改善箇所説明図①

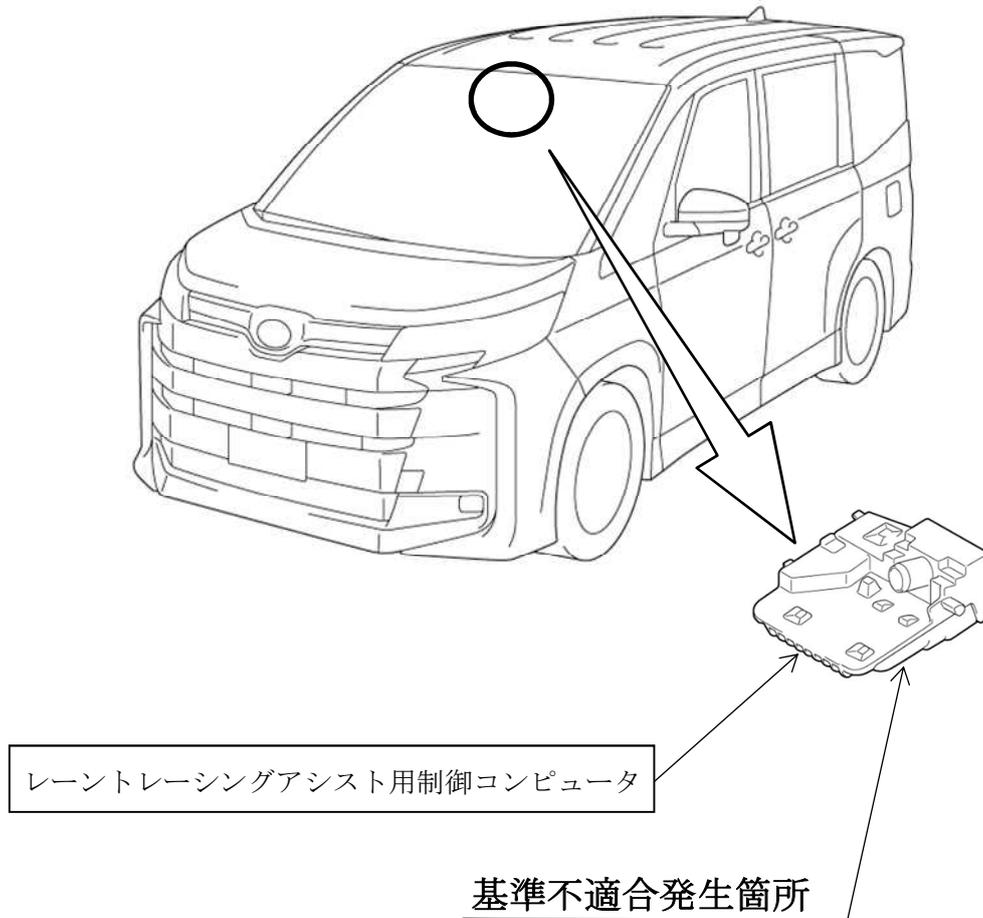
注：□ は修正部品を示す。

運転支援装置のLTA*において、制御プログラムが不適切なため、ハンドル舵角の中立位置のずれにより、LTAでのハンドル操舵の補正が不足するものがある。そのため、カーブと車両速度の状況によっては、早期に警報が作動して、運転者による操舵が必要となり、保安基準第11条（かじ取り装置）に適合しないおそれがある。

全車両、レーントレーシングアシスト用制御コンピュータのプログラムを対策仕様に修正する。
